Změnový list

Projekt: „Zajištění kapacity a kvality SV Pardubice“
Podprojekt 2 - II.část intenzifikace prameniště Hrobice

Číslo smlouvy:	62/20/SOD
Číslo změnového listu:	2/1
Název změnového listu:	Úprava rozsahu a provedení čerpacích zkoušek
Datum:	05/2021
Identifikační číslo EIS:	129 300 MZE
Název smlouvy:	Zajištění kapacity a kvality SV Pardubice
Smluvní strany:	
Objednatel:	Vodovody a kanalizace Pardubice, a.s. Teplého 2014 530 02 Pardubice
Zhotovitel:	Společnost ÚV Hrobice Vážní 456 Hradec Králové, 503 14

Příloha č. 3 k ZL 2/1

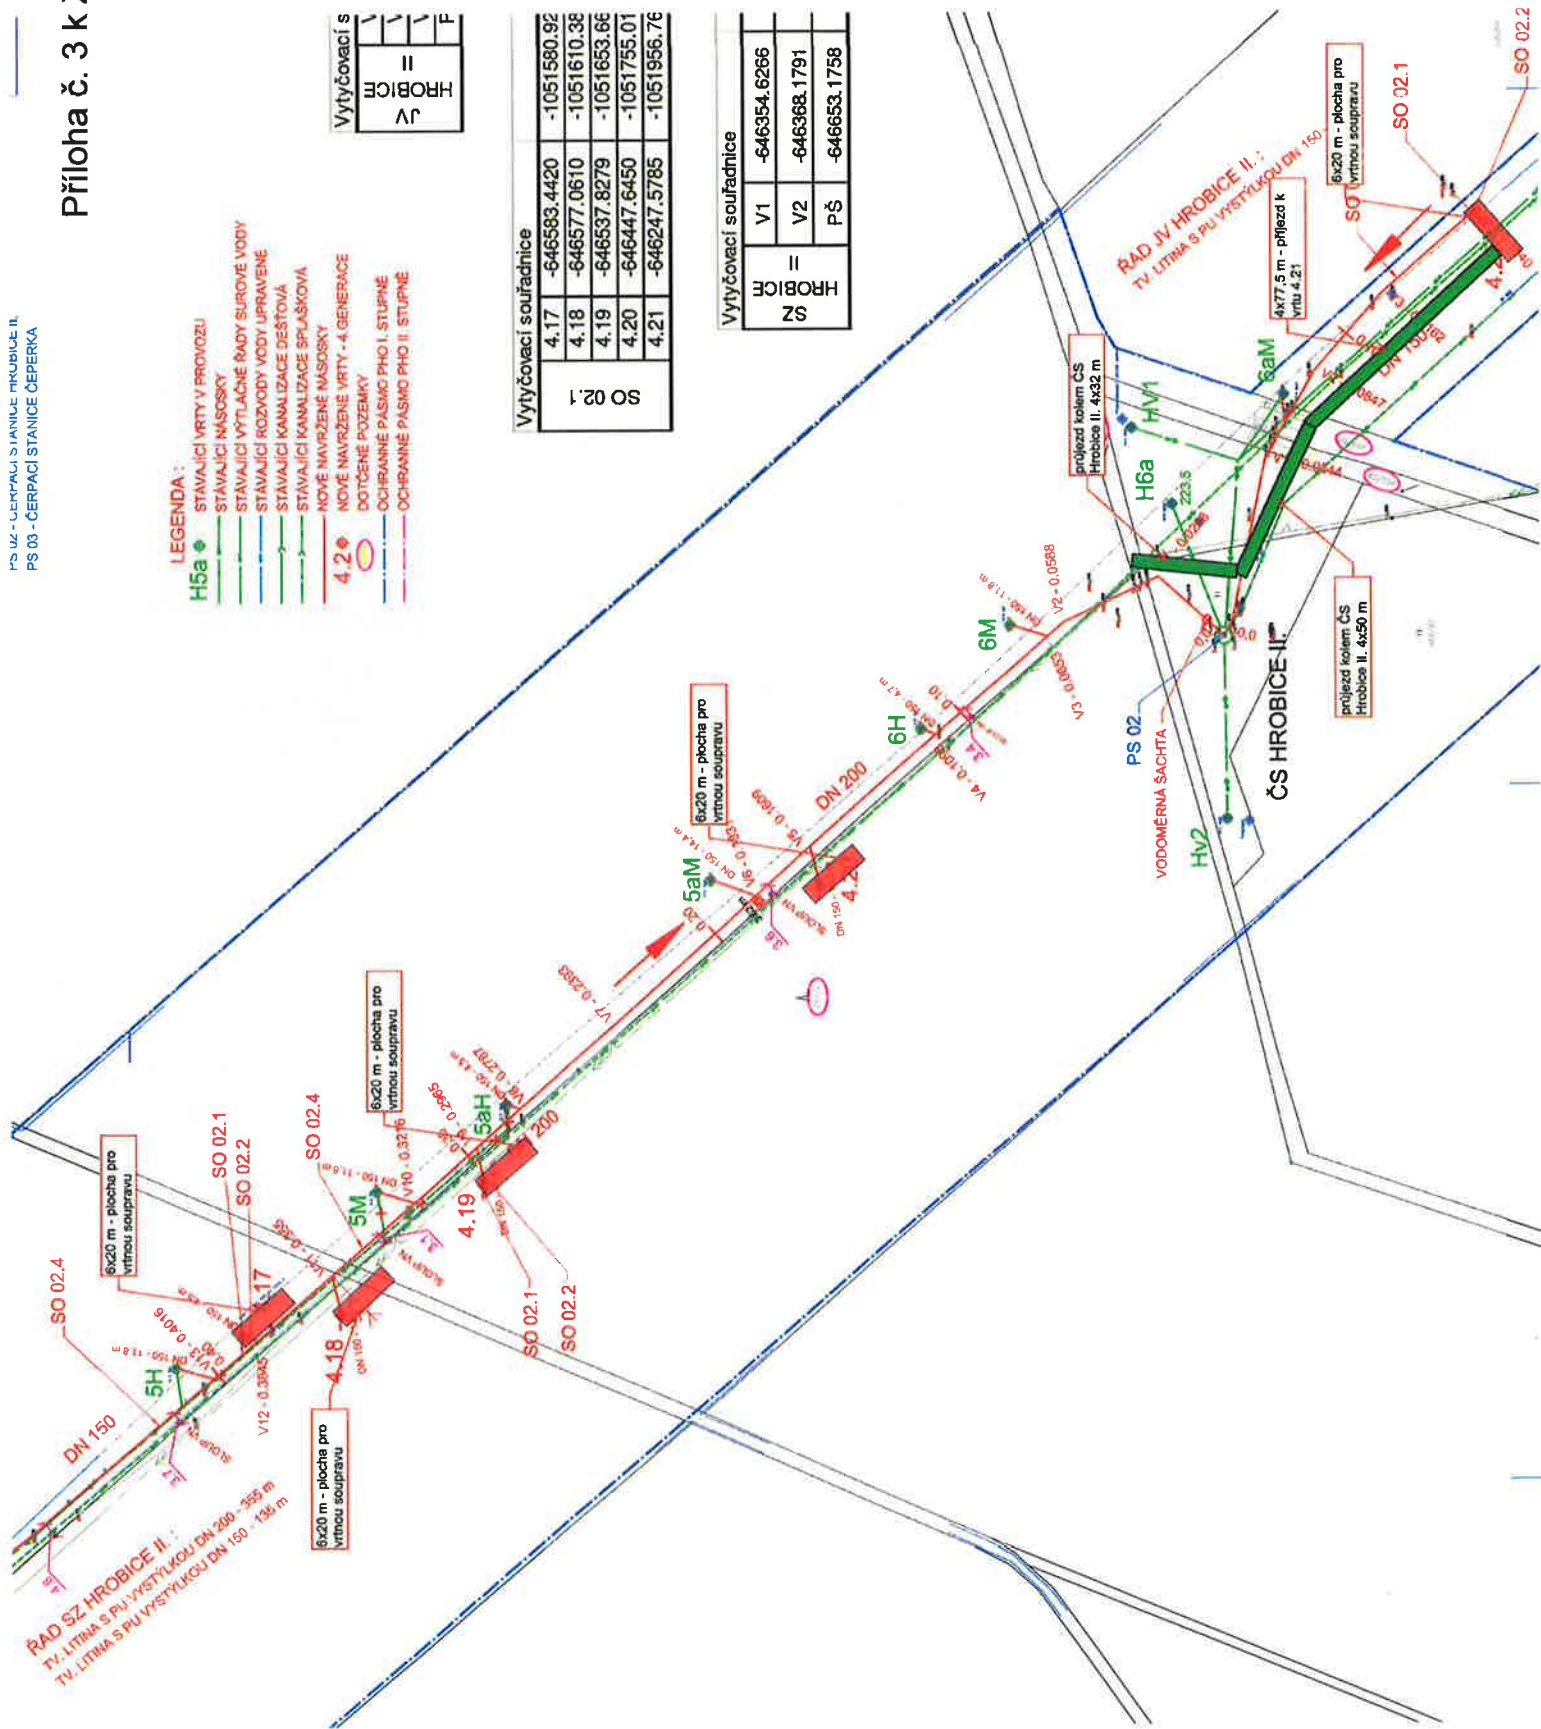
Bod 2 - Zřízení provizorních komunikací pro provedení čerpacích vrtů - Hrobice II.

BOD 2 - Zřízení provizorních komunikací pro provedení čerpacích vrtů - Hrobice II.
Vzhledem ke složité problematice přístupu (zvodnělá louka a lesní prostory) bylo nutné pro bezpečný a bezproblémový přístup techniky vybudovat v dotčených prostorech provizorní komunikace.
